海外向け S 形ホイス用 過荷重検出基板変更のお知らせ

件名	海外向け S 形ホイス用 過荷重検出基板変更 のお知らせ	発行日付	2015 年 1 月 20 日	周知対象区分
		三菱電機 FA 産業機器株式会社 〒819-0192 福岡市西区今宿東1-1-1 TEL (092) 805-3400		代理店

OLA 基板(従来品)	OLM 基板(切替品)
外観		
外形寸法 (縦×横×高さ)	110×140×40

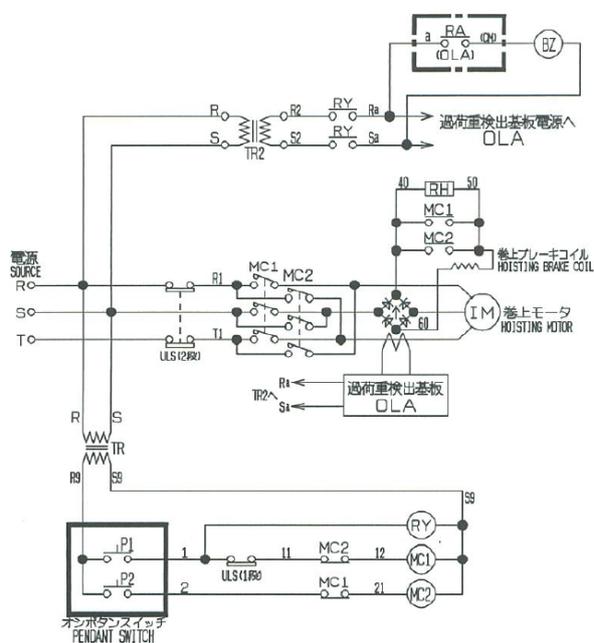
過荷重検出基板OLA 基板がOLM 基板への変更となります。

過荷重検出基板		形名コード		取付互換性	外形寸法及び外観
従来品	切替品	従来品	切替品		
OLA 基板	OLM 基板	03G310	※03G314	有り	下記による

※切替品の形名コードは操作電源 200V 専用となりますので、
その他の操作電源の場合は都度お問い合わせください。

S-1/2t~5t	S-7.5t~30t
従来品(OLA 基板)	制御箱底	制御箱底
切替品(OLM 基板)	※制御箱フタ

※S-1/2t~5t について、切替品(OLM 基板)は基板上のボタン操作がし易い様に
制御箱フタに取付となります。

5. 配線比較(参考 S-1/2t)

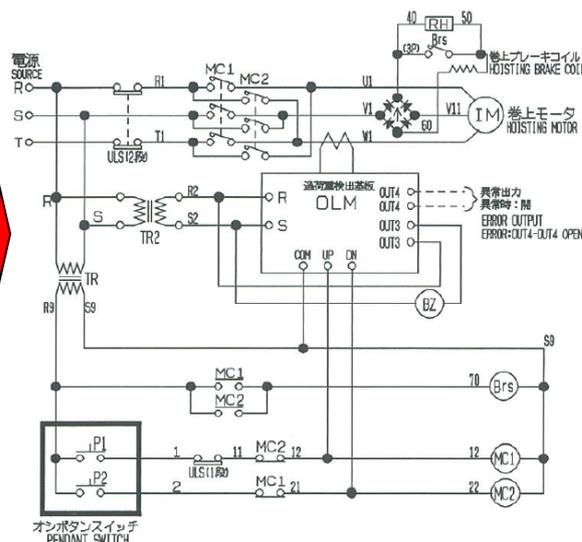
従来品(OLA 基板)

切替品(OLM 基板)
